ITINERARIO NAPOLI – BARI

RADDOPPIO TRATTA CANCELLO-BENEVENTO

RELAZIONE GENERALE

ANALISI COMPARATIVA AMBIENTALE ED ARCHEOLOGICA TRA PROGETTO DEFINITIVO E PROGETTO ESECUTIVO

Figura 1 – Sovrapposizione del progetto della fermata Dugenta del PD (blu) con la soluzione del PE (rosso)

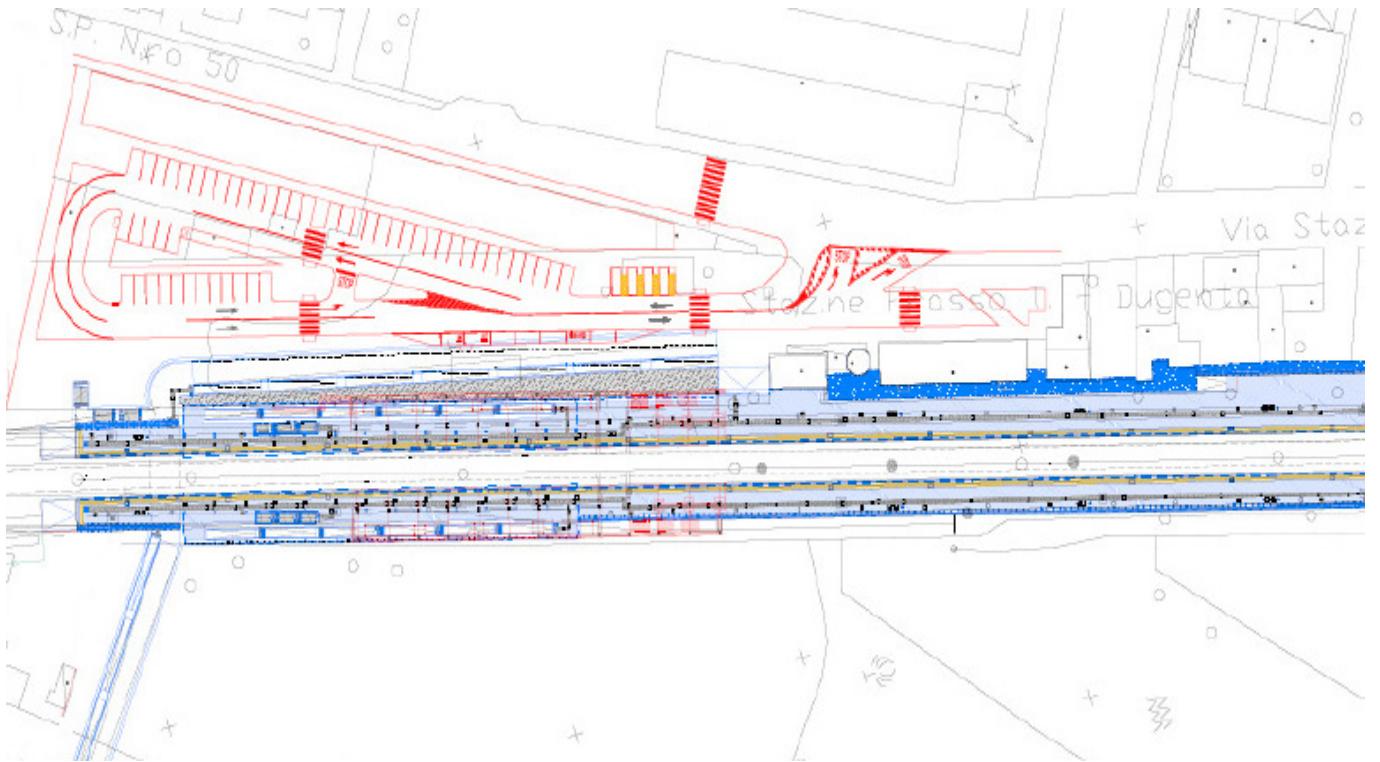
A tal fine sono stati individuati 2 Ambiti progettuali interessati da modifica come illustrati nella figura 1 e nella figura 2.

Figura 3 – Confronto planimetria Fermata Dugenta Frasso Telesino PD-PE

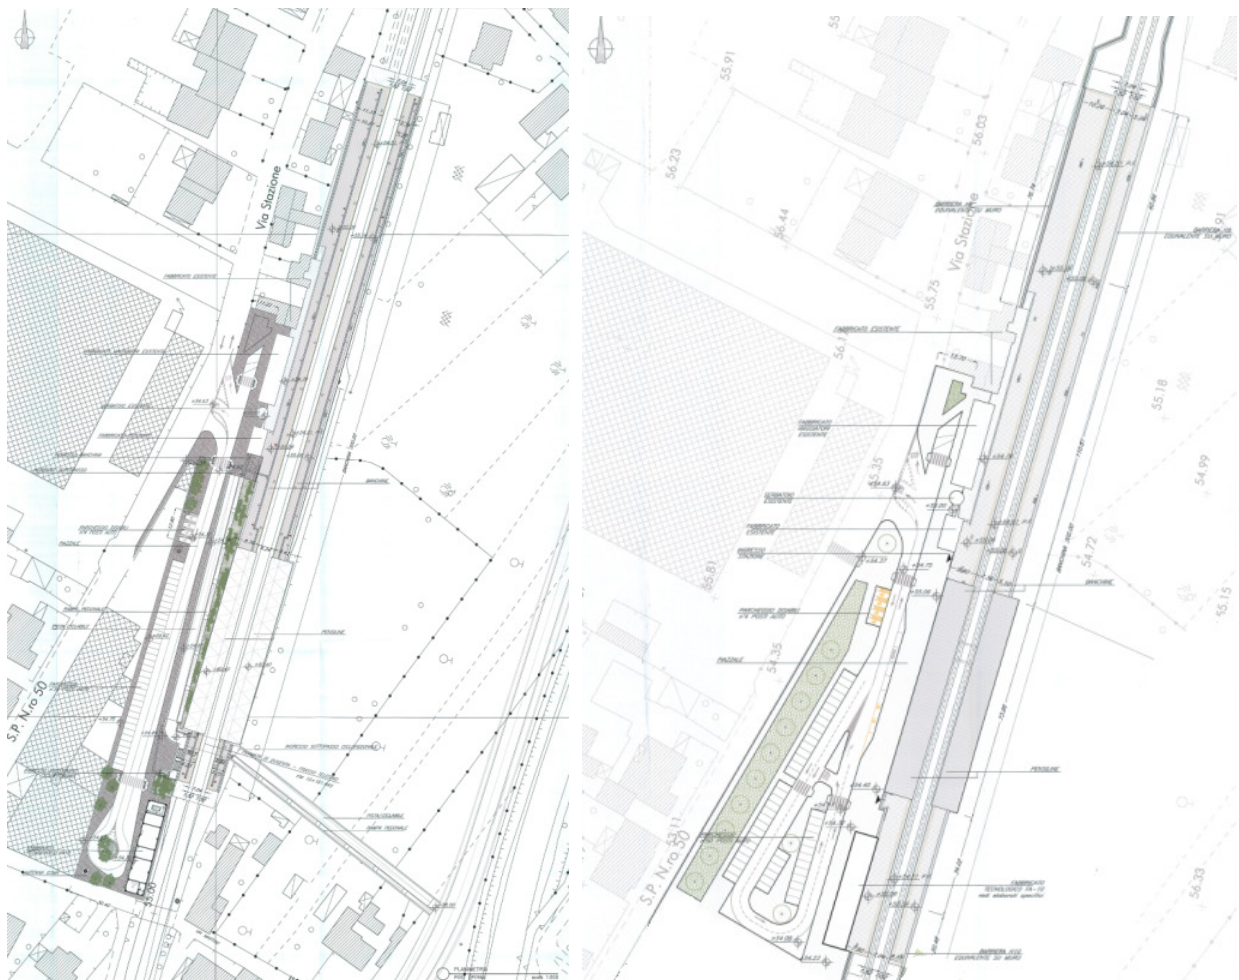
18. *Progettare e quindi, realizzare, in corrispondenza della Fermata di Dugenta, area di sosta e verde attrezzato in esito alla demolizione dell'ex tabacchificio - come riportato nella documentazione grafica in allegato (rif.n.4 / Comune di Dugenta allegato 2);*

Le modifiche del progetto esecutivo rispetto al definitivo derivano dalle prescrizioni contenute nell'Ordinanza 22 del 19-05-2016 e consistono essenzialmente Come illustrato nella Figura 3, l'area circostante la fermata di Frasso Telesino era stata progettata con una sistemazione delle aree per parcheggio e verde, in parallelo alla linea ferroviaria, minimizzando l'occupazione di spazi e salvando le strutture del vecchio tabacchificio dismesso.

Nel progetto definitivo, l'area a servizio della fermata viene ampliata per migliorare l'accessibilità all'area della fermata e la dotazione delle aree a parcheggio e a verde. Con questa previsione progettuale l'area a servizio della fermata si amplia di circa 2800 mq; la dotazione del verde sarà di circa 1000 mq i parcheggi saranno 54, 14 in più di quelli previsti nel progetto originario; la viabilità interna migliora consentendo anche la circolazione dei bus. Il sito del tabacchificio dismesso viene acquisito e le sue fatiscenti strutture vengono demolite, determinando un miglioramento e una riqualificazione dell'area urbana circostante la stazione. L'edificio tecnologico, situato nel PD adiacente al vecchio tabacchificio, è stato traslato di circa 50 m in direzione Frasso.

La viabilità di adduzione è stata modificata eliminando il doppio senso di circolazione parallelo alla ferrovia e la rotonda a piccolo raggio, è stato previsto invece un sistema rotondo a senso unico più ampio comprensivo di un maggior numero di parcheggi.

In prossimità dell'ingresso è previsto un accosto per il kiss and ride e dei posti riservati ai taxi entrambi non previsti nel progetto definitivo.

Figura 10 – Confronto della sezione trasversale del rilevato (PD) con il viadotto Sant'Agata dei Goti (PE)

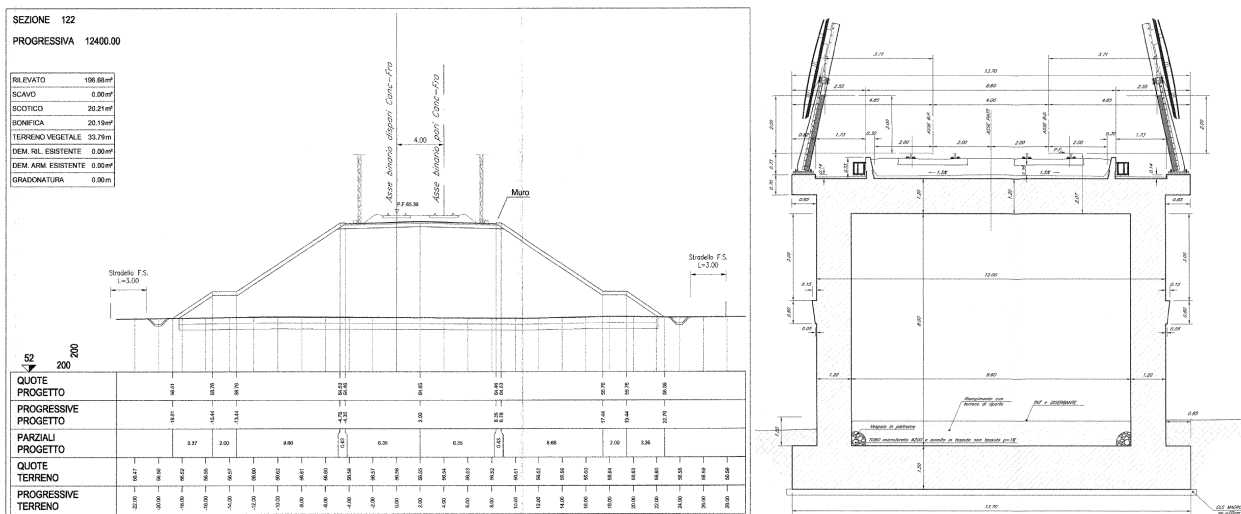
14. *Progettare e quindi realizzare il viadotto in corrispondenza del tratto - km 12+263.350 e km 12+377.280 con struttura ad archi prevedendo un sottovia viabilità locale, per l'accesso alle masserie ivi ubicate - come riportato nella documentazione grafica in allegato (rif.n.3 Comune di Sant'Agata dei Goti allegato 2);*
15. *Progettare e quindi realizzare una strada poderale con innesto dal vecchio tracciato Provinciale Sant'Agata - Cantinella, attualmente in disuso per consentire l'accesso ai fondi circostanti; tale strada di accesso ai fondi dovrà essere realizzata in battuto di cemento colorato "Terra di Siena" con la predisposizione delle relative opere idrauliche per il deflusso delle acque meteoriche - come riportato nella documentazione grafica in allegato (rif.nn. 4 e 7 Comune di Sant'Agata dei Goti allegato 2);*

Tra il Km 12+269 e il Km 12+387, in località Sant'Agata dei Goti, il progetto definitivo prevede la realizzazione della sede ferroviaria in rilevato, lato binario dispari (monte) e con muro in cemento armato, lato binario pari (valle). Nella Figura 11 e Figura 10 sono rappresentate la planimetria e la sezione tipo della soluzione nella tratta considerata. L'utilizzazione del muro a valle dell'opera si era resa necessaria per tutelare l'insediamento posto nelle immediate adiacenze dell'opera.

Tale viadotto è costituito da una struttura scatolare in c.a. con fornice che costituisce la vera e propria "struttura ad archi" preceduta (lato Canello) e seguita (lato Benevento) da una struttura a scatolare in c.a. "chiuso". Inoltre, tale viadotto viene reso compatibile, mediante idoneo fornice sotto binario, con il mantenimento della viabilità locale di accesso alle proprietà private in adiacenza (lato BP).

Figura 13 – Strada poderale con innesto dal vecchio tracciato Provinciale Sant'Agata – Cantinella

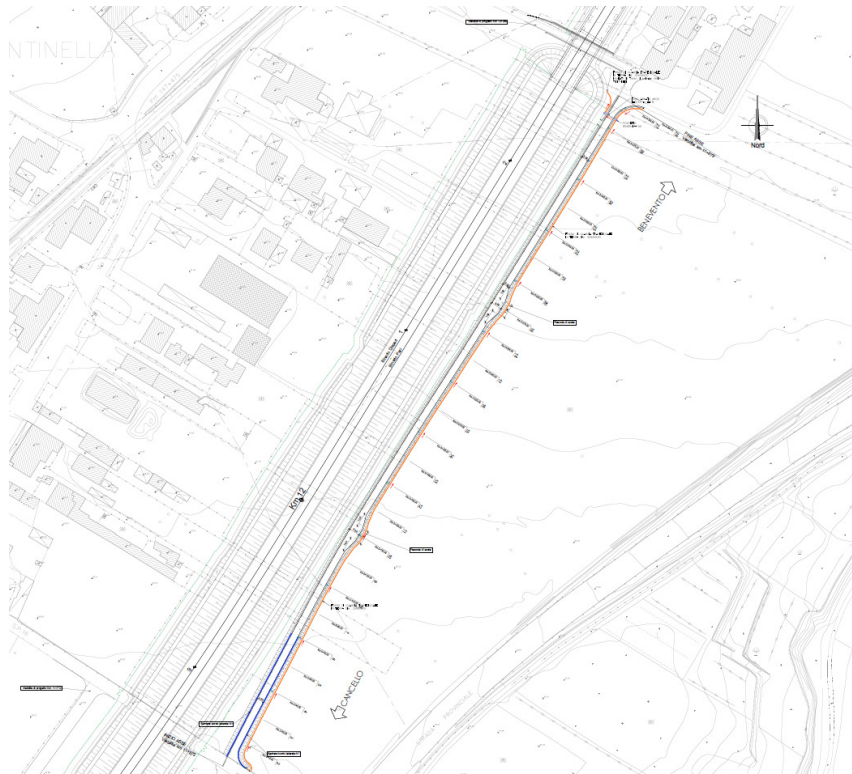
15. *Progettare e quindi realizzare una strada poderale con innesto dal vecchio tracciato Provinciale Sant'Agata - Cantinella, attualmente in disuso per consentire l'accesso ai fondi circostanti; tale strada di accesso ai fondi dovrà essere realizzata in battuto di cemento colorato "Terra di Siena" con la predisposizione delle relative opere idrauliche per il deflusso delle acque meteoriche - come riportato nella documentazione grafica in allegato (rif.nn. 4 e 7 Comune di Sant'Agata dei Goti allegato 2);*
